Réf. : PC 059 467 16 K0006

Objet : Avis de l'Autorité Environnementale du 30/11/2016 concernant le projet photovoltaïque de Pont-sur-Sambre (1)

**Etude écologique relative au projet de parc solaire photovoltaïque de Pont-sur-Sambre (59) - Réponse à la demande de compléments - 05/01/2017 (Envol Environnement)**

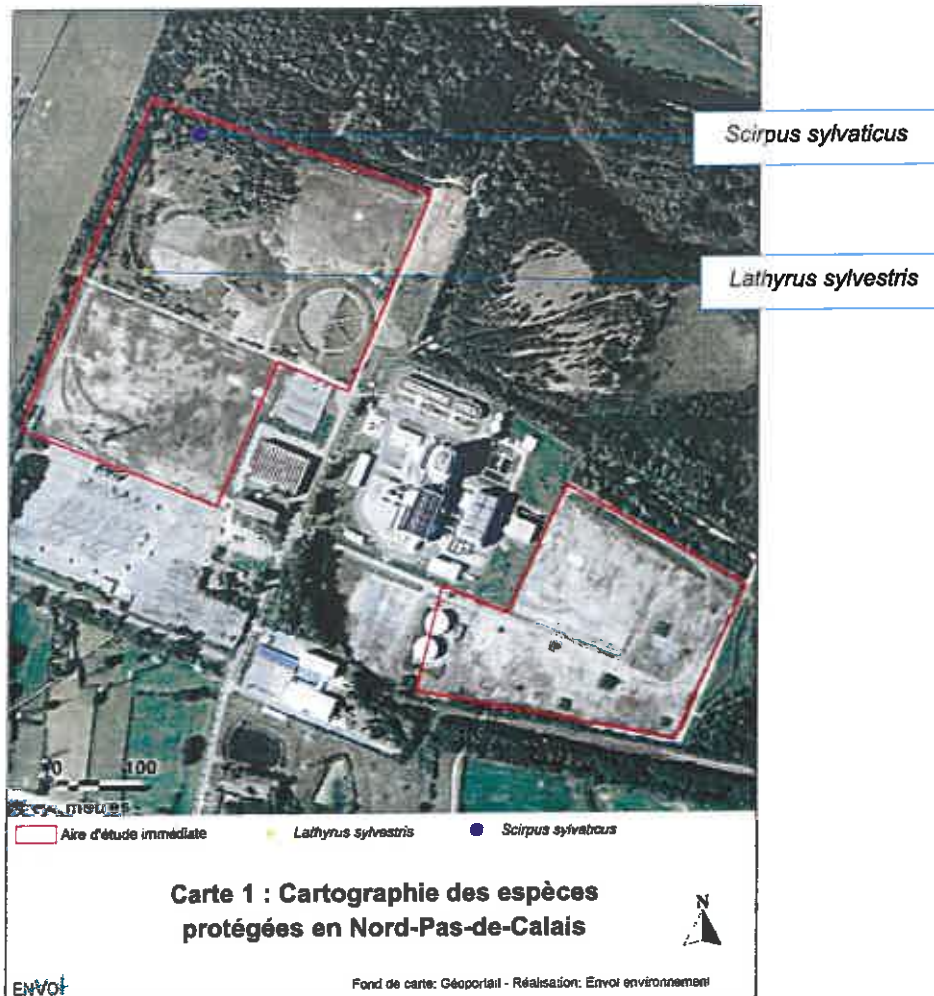
*L'autorité environnementale recommande de proposer des mesures complémentaires pour assurer la protection des espèces protégées.*

La carte ci-après localise les deux espèces mentionnées ci-dessus. Notons qu'aucune espèce protégée n'a été observée dans la zone d'implantation Est.

Pour la conservation des stations de ces deux espèces, le porteur de projet propose deux mesures d'évitement que nous jugeons très satisfaisantes, à savoir :

1. ***Scirpus sylvaticus* est sise en dehors des limites de l'emprise des tables photovoltaïques.**
2. **Un évitement intégral de la zone où est observé *Lathyrus sylvestris*.**

Concernant la station de *Lathyrus sylvestris*, nous précisons qu'une protection de la station sera mise en place durant la phase de construction de la centrale solaire photovoltaïque et consistant en l'installation, avant le démarrage des travaux, d'une clôture ceinturant totalement la surface existante de la station de *Lathyrus sylvestris*. Le suivi de chantier (dont les modalités sont décrites dans le rapport d'expertise écologique, page 105) s'appliquera justement à l'installation de la clôture et à son maintien durant la totalité de la phase d'aménagement.

En outre, la clôture de protection de la station de *Lathyrus sylvestri* sera maintenue durant toute la phase d'exploitation de la centrale solaire et régulièrement inspectée.

Au regard de ces éléments, nous estimons qu'aucune incidence du projet solaire n'est attendue vis-à-vis des stations de *Scirpus sylvaticus* (non concernée par la surface d'emprise du projet) et de *Lathyrus sylvestris* (non installation des tables photovoltaïques au niveau de la station identifiée et mise en place d'une clôture permanente de protection).
